Genève: RN 1a, pont sur le Rhône — Concours de projets

Extrait du rapport du jury

1er prix (50 000 Fr. avec mandat d'étude et de direction des travaux): Bureau d'études associés **Barthassat, Lachenal** et **Fontaine; L. Tappolet,** ingénieur-géotechnicien; **R. Haldi,** ingénieur; **G. Brera,** architecte

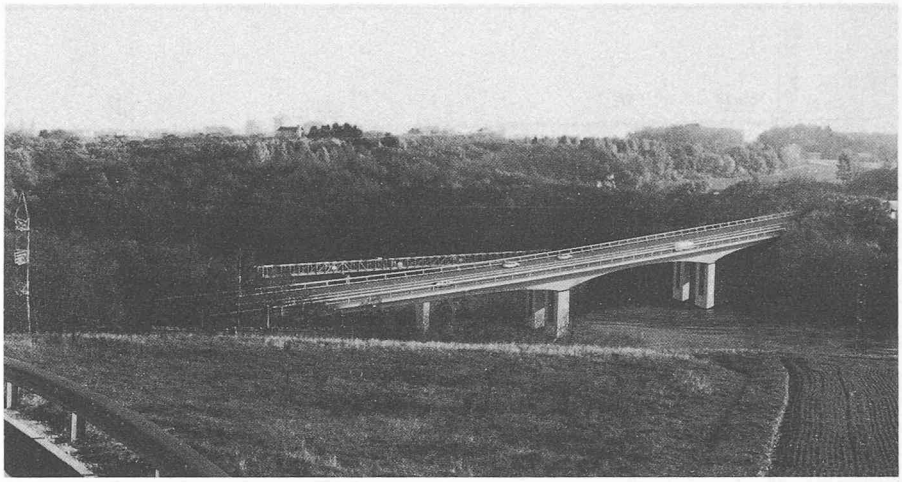
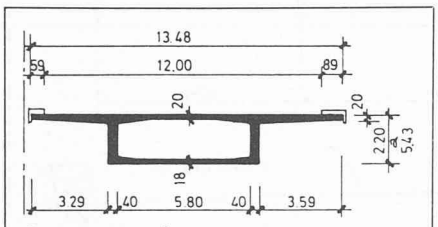
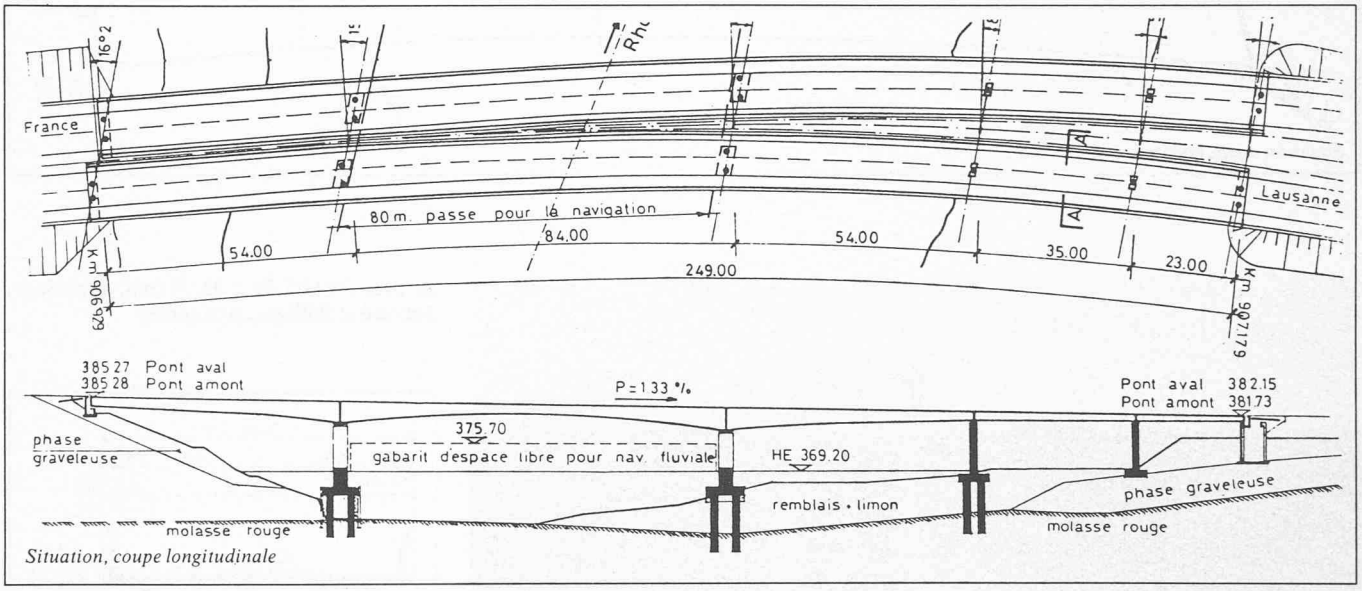
La conception de l'ouvrage est classique. Il est précontraint dans le sens longitudinal par des câbles situés dans les âmes. Une précontrainte transversale est appliquée dans les entretoises sur piles. Une précontrainte transversale sur toute la longueur est recommandée pour équilibrer les charges permanentes.

La calcul statique traite certains problèmes très à fond mais en néglige d'autres. La redistribution des efforts dus au fluage a été prise en compte, bien que sommairement. A l'état permanent, il y a une excellente réserve de compression de 30 à 80 kg/cm². Ces contraintes cumulées avec celles des surcharges montrent qu'on est en présence d'une précontrainte totale. La conception générale des fondations est perfectible. La fondation de la pile 1, rive gauche, devrait être revue afin d'améliorer son hydrodynamisme. Dans l'ensemble, un tel ouvrage ne devrait pas présenter de difficultés particulières à l'exécution. Le problème du croisement des câbles avec l'armature des âmes est toutefois à revoir. L'exécution en encorbellement pourrait être étendue à d'autres travées.

Verglas: Le système proposé comprend un tapis chauffant. Le système est judicieux mais relativement coûteux. Brouillard: Le système proposé comprend un éclairage incorporé aux parapets/écran anti-bruit. Cette solution paraît judicieuse. Eclairage insuffisant pour guidage visuel. Les protections contre le bruit sont basées sur l'atténuation du bruit par un parapet de 2 m sur le pont et par un talus de 4 m. L'étude du projet est bonne. Le fait d'avoir choisi 2 parapets de 2 mètres pour l'ouvrage est défavorable par rapport à une solution comprenant 2 parapets par ouvrage.

Ce projet a un impact relativement discret sur le paysage. La proposition est homogène quant à la forme et à l'unité des matériaux. Le lien visuel entre piles et tablier est satisfaisant. Le parapet acoustique transparent allège la silhouette de l'ouvrage et offre à l'usager la possibilité de garder le contact visuel avec le paysage.

Ce projet, classique, est très valable moyennant quelques adaptations. Le choix de piles doubles en rivière et de piles uniques sur rive droite est heureux. Il est nécessaire de corriger la forme des piles en rivière. L'étude concernant le verglas, le brouillard et le bruit est satisfaisante. Cependant, le système de chauffage du tapis est d'un coût relativement élevé et l'éclairage apparaît insuffisant pour le guidage visuel par brouillard. Le coût de l'ouvrage est le plus avantageux.

2e prix (45 000 Fr.): **Ateliers de constructions mécaniques de Vevey SA; Realini** et **Bader,** ingénieurs; **Favre** et **Guth,** architectes

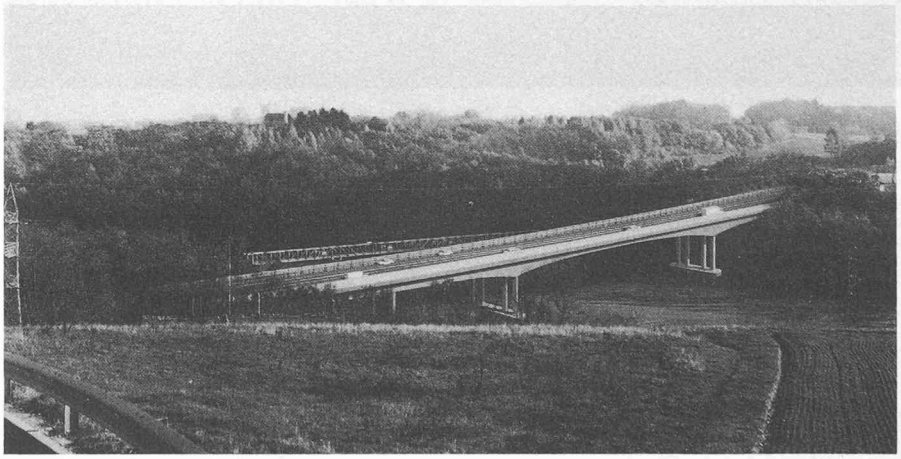
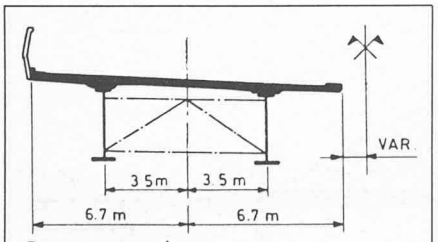
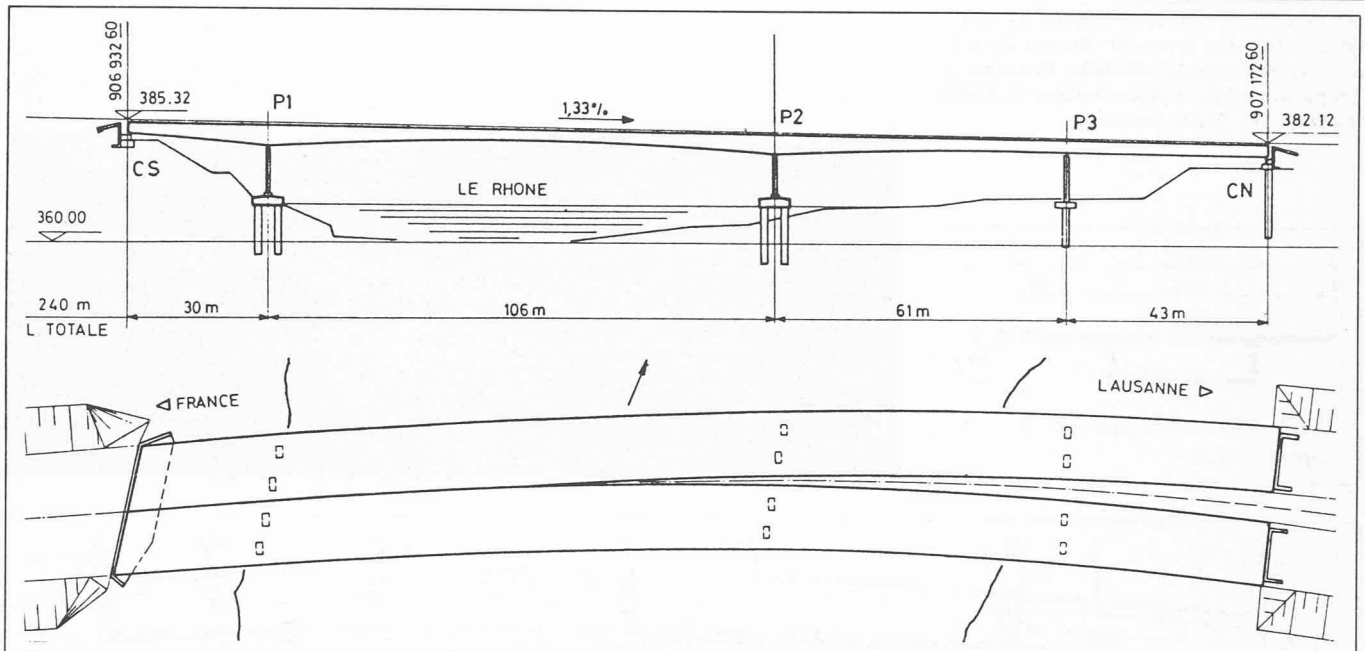
La conception de l'ouvrage est très bonne. La grande portée de 106 m enjambant le Rhône est avantageuse et évite la construction de piles en eau profonde. La petite portée de 30 m est moins heureuse. La hauteur variable des poutres maîtresses pour la portée de 106 m est favorable à la légèreté de l'ouvrage, alors qu'une hauteur constante est justifiée pour la travée nord. La section transversale adoptée est classique et les proportions entre les porte-à-faux du tablier, ainsi que l'écartement des poutres maîtresses sont économiques.

Les fondations de l'ouvrage proposé par le concurrent sont très judicieusement implantées. La conception générale est extrêmement simple. L'exécution des fondations ne posera aucun problème technique.

Verglas: Le système proposé comprend une installation d'aspersion de fondants chimiques, combinée avec un système pré-avertisseur. Ce système est admissible et ne conduit pas à un coût exagéré.

Brouillard: Le système proposé comprend un éclairage en bande continue ou en bande interrompue, de longueur non déterminée, située devant le parapet. Les protections contre le bruit sont assurées par deux parapets de 2 m de haut, avec revêtement absorbant. Les parapets sont inclinés vers la chaussée pour éviter les réflexions de bruit en direction des habitations. Pour être efficace, ce parapet devrait être prolongé jusqu'au tunnel.

Ce projet a un faible impact sur le paysage. L'hétérogénéité des matériaux (charpente métallique comprise entre piles et tablier de béton armé) accentue l'impression de légèreté que provoque déjà la générosité de la travée centrale. La conception est simple et équilibrée. L'implantation des piles et le choix des portées sont parfaitement adaptés au profil en long. L'étude concernant le verglas, le brouillard et le bruit est satisfaisante. Cependant, l'éclairage apparaît insuffisant pour le guidage visuel par brouillard. Le projet est intéressant sur le plan de l'esthétique et de l'intégration. Le coût de l'ouvrage est avantageux.

3e prix (40 000 Fr.): **H. Naïmi,** ingénieur; **Julliard** et **Bolliger,** architectes

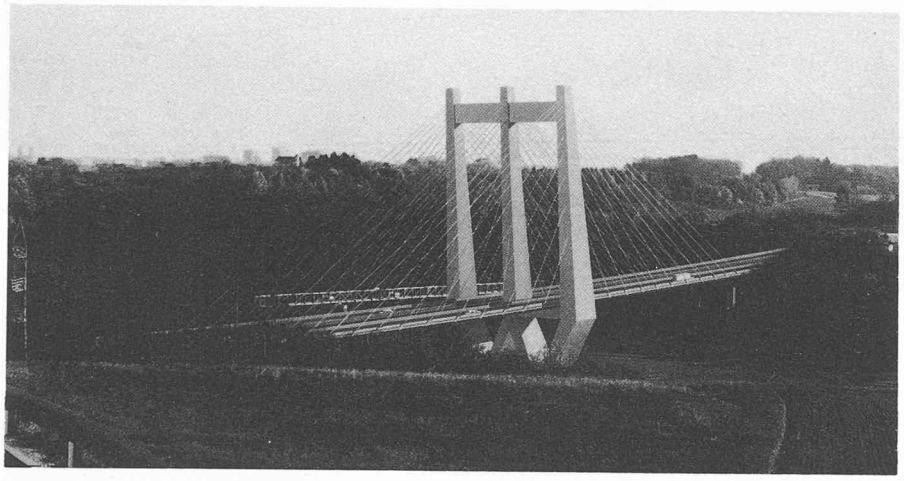
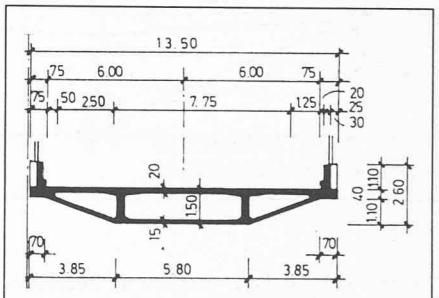
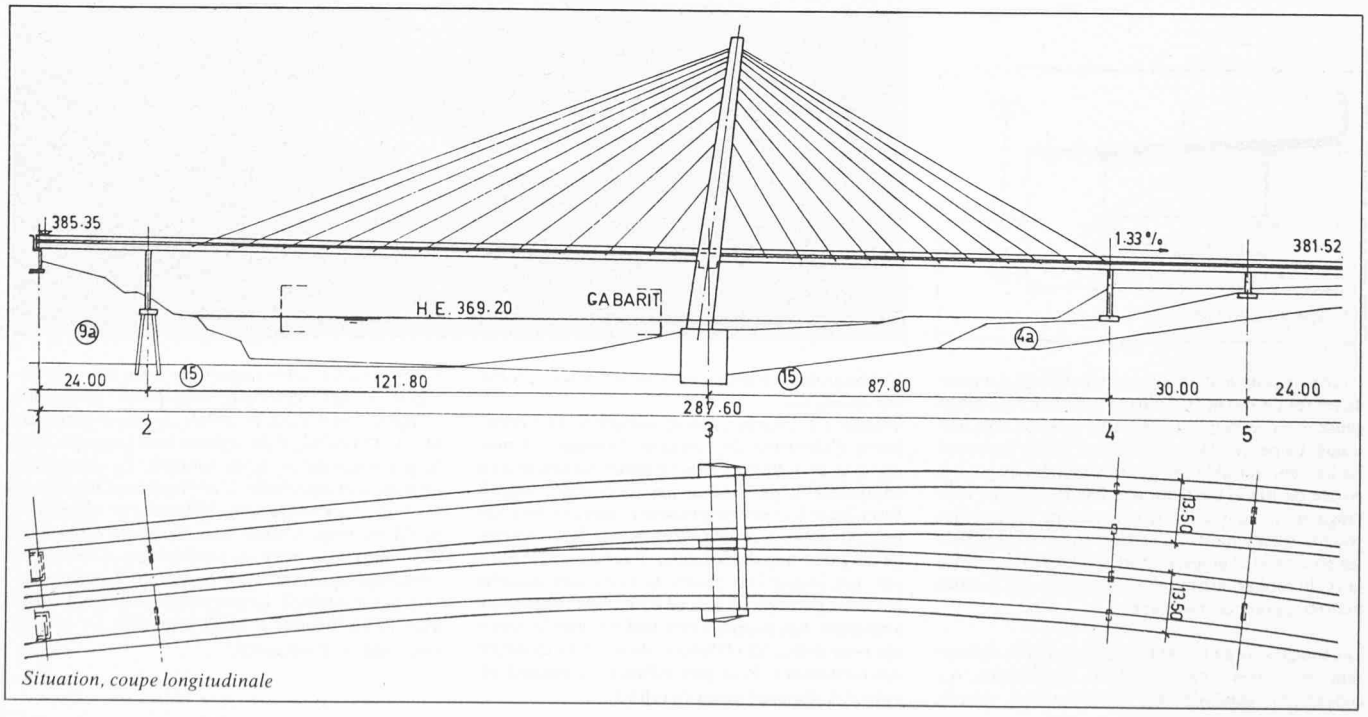
Ce type de pont correspond à une évolution en matière de construction de ponts en béton précontraint. Le système réunit les avantages du pont suspendu avec ceux du pont en encorbellement. Il permet de réaliser de très grandes portées sans échafaudage. Le choix d'une ouverture de 121,80 m conduit à une seule pile dans l'eau, ce qui constitue un avantage pour la navigation. Le tablier étant supporté en un grand nombre de points, il est de faible hauteur, ce qui permet d'utiliser la même section pour toutes les travées. Les longueurs différentes des deux grandes portées conduisent à adopter un pylône incliné et implique un contre-poids. La courbure de la chaussée provoque des efforts de déviation difficiles à reprendre par le pylône.

Le système statique est complexe. Les calculs présentés sont d'une excellente qualité. La conception générale des fondations est excellente et permet une réalisation pratique et sûre. Verglas: Le système proposé comprend une installation d'aspersion de fondants chimiques, combinée avec un système pré-avertisseur. Brouillard: Le système proposé comprend un éclairage incorporé aux parapets. L'équidistance de 10 m est trop grande. Les protections contre le bruit sont basées sur l'atténuation de 2 parapets massifs de 100 cm de hauteur avec revêtement absorbant.

Ce projet témoigne d'une recherche poussée en vue d'aboutir à la création d'un «ouvrage d'art» remarquable. La structure en élévation permet à l'usager la perception de la conception de l'ouvrage. Elle crée un élément d'intérêt entre les deux «tunnels». La proposition frappe par la franchise de sa conception. Sa pile unique dans le lit du fleuve lui donne une valeur manifeste de signal. La conception est moderne et intéressante. Le pylône incliné et les faisceaux de haubans présentent un aspect monumental et qui n'est pas approprié aux caractéristiques du site. L'étude concernant le verglas et le brouillard est satisfaisante. Le parapet de 100 cm de hauteur est insuffisant pour la protection contre le bruit. Ce projet est parfaitement réalisable et son coût correspond à la moyenne de l'ensemble des projets.

4e prix (30 000 Fr.): **Société générale pour l'industrie, S.G. I.; GEOS SA,** ingénieurs-géotechniciens; **Atelier Coopératif d'Architecture et d'Urbanisme A.C.A.U.**

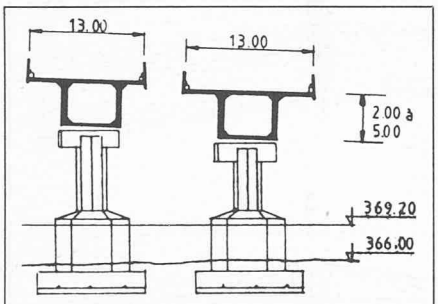
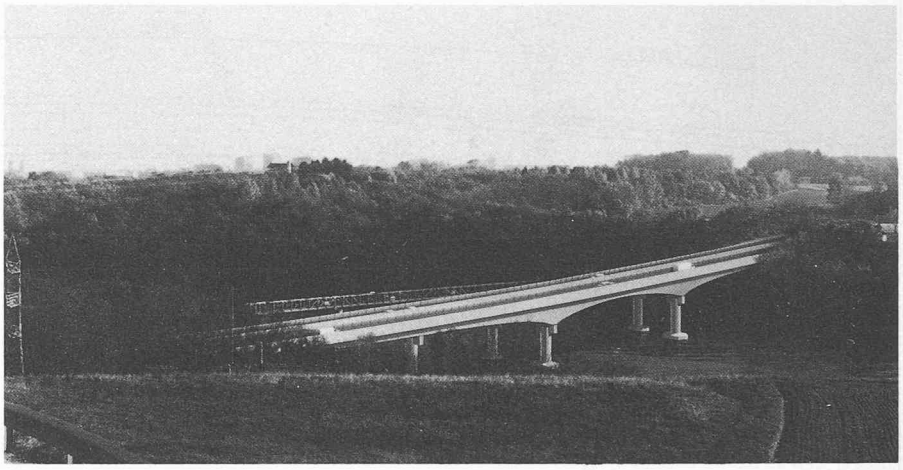
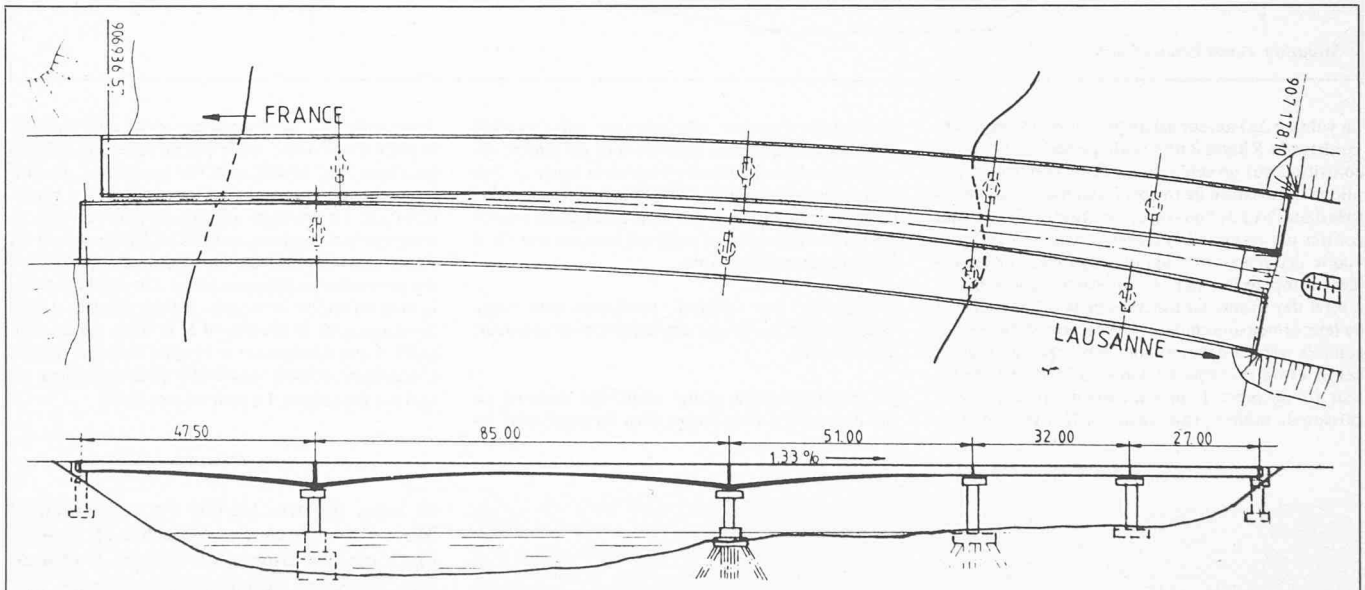
La conception de l'ouvrage est classique. Les câbles de précontrainte des éléments d'encorbellement sont disposés dans la dalle supérieure et ne descendent pas dans les âmes. Chaque voussoir est précontraint par 4 câbles de 158 t chacun. De plus, les câbles longitudinaux sont disposés dans la dalle inférieure, en travée. L'épaisseur constante des âmes de 32 cm est faible. Il serait souhaitable de précontraindre les chevêtres et de modifier leur forme.

Les calculs sont très soignés. Les fondations proposées sont conformes aux recommandations du rapport géotechnique. Verglas: Le système proposé comprend une installation d'aspersion de fondants chimiques, combinée avec un système pré-avertisseur. Brouillard: Le système proposé comprend un éclairage placé sur la murette. L'équidistance de 2,0 m conduit à une solution surdimensionnée. Les protections contre le bruit sont assurées sur le pont par deux paires de parapets de 2 m. Les parapets médians sont progressivement remplacés par une butte de 2 m jusqu'au tunnel. Ces protections sont excellentes.

Ce projet a un faible impact sur le paysage. Malgré l'homogénéité des matériaux, on perçoit une certaine dissonnance entre l'apparence sécurisante et robuste de l'ensemble vu de l'extérieur et la coupe où la légèreté des protections anti-bruit rapportées, comme oubliées, frappe. Au vu de la maquette, notamment, l'aboutissement de la recherche esthétique qui semble avoir présidé au traitement du lien entre piles et tablier ne convainct pas. Les parapets pleins confinent l'usager entre deux murs.

Ce projet classique nécessite quelques adaptations. La forme des piles avec chevêtres n'est pas satisfaisante quant à l'esthétique. Le parapet plein atténue efficacement le bruit mais alourdit l'aspect de l'ouvrage. L'étude concernant le verglas, le brouillard et le bruit est satisfaisante. Le coût de l'ouvrage est avantageux.

5e rang: **Tremblet et Cie SA,** ingénieurs; **U. Tschumi** et **M. Heurteux,** architectes

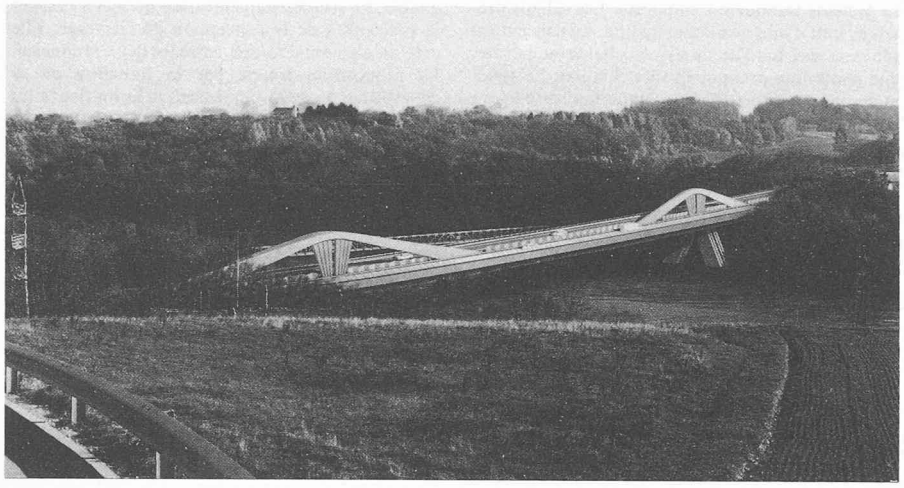
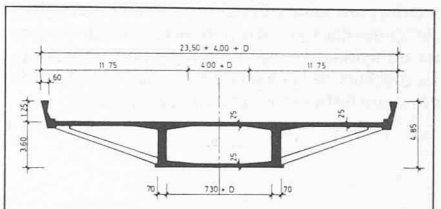
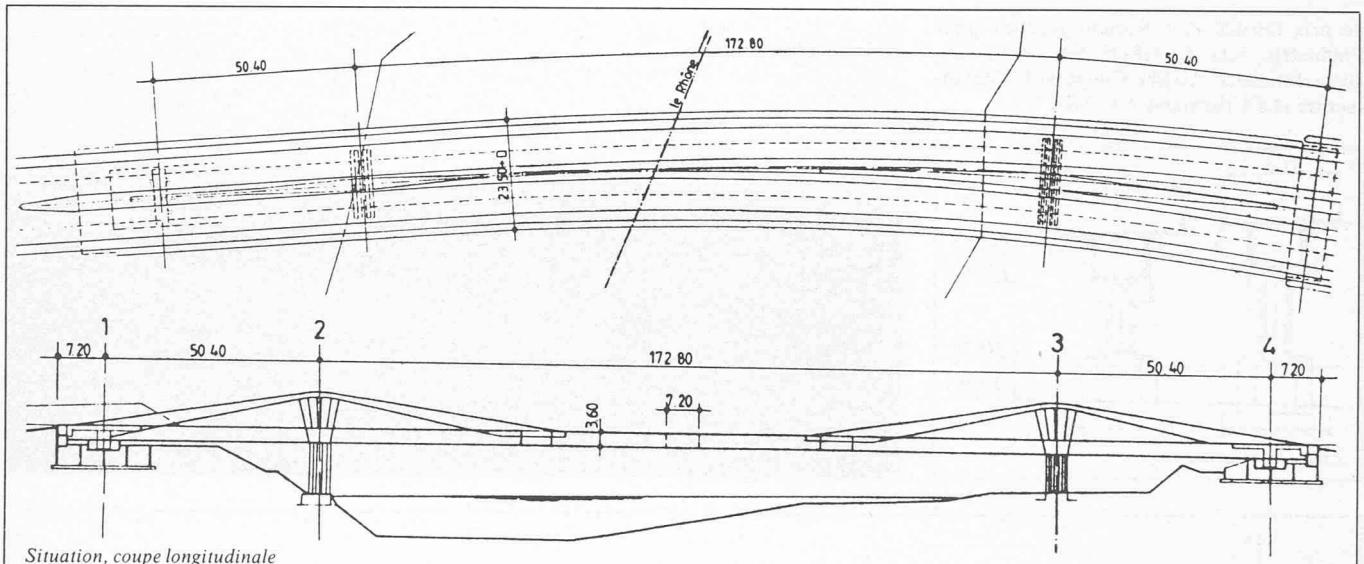
La volonté de l'auteur est de présenter un projet enjambant le Rhône d'une seule portée de 172,80 m constituée par un seul tablier. Cette conception implique l'utilisation de tirants faiblement inclinés situés dans l'axe de l'ouvrage. Les travées de rive sont courtes par rapport à la travée centrale, ce qui provoque des réactions d'appuis négatives sur les culées compensées par d'importants contrepoids. L'effet des tirants est fonction de leur géométrie et de leur dimensionnement. Les efforts verticaux engendrés par ces derniers sont repris par un mât en béton armé découpé en lames afin de permettre leur allongement. L'introduction des forces dans le caisson du tablier présente des difficultés constructives. Afin d'assurer une certaine déformabilité longitudinale du pont, les piles sont également découpées en lames. Toutes ces mesures constructives complexes provoquent des difficultés d'exécution. Le choix d'une grande portée provoque des sollicitations considérables et exige un nombre très élevé de câbles de précontrainte.

Fondations: Les solutions proposées sont originales, sûres et basées sur des méthodes de construction connues.

Ce projet témoigne d'une recherche certaine en vue d'aboutir à la création d'un ouvrage d'art remarquable. Il se caractérise par le fait qu'il franchit le plan d'eau d'une seule portée sans que cela ne provoque des superstructures excessives. Il s'intègre particulièrement bien au paysage. Le projet constitue un ouvrage impressionnant de par sa conception et ses dimensions. Ces dimensions et les efforts considérables qui en découlent conduisent à des problèmes techniques ardus. Cet ouvrage exige la mise en œuvre de moyens extraordinaires. L'étude concernant le brouillard et le bruit est satisfaisante. Celle concernant le verglas n'est pas traitée. L'éclairage apparaît insuffisant pour le guidage visuel par brouillard. Le coût est très élevé.
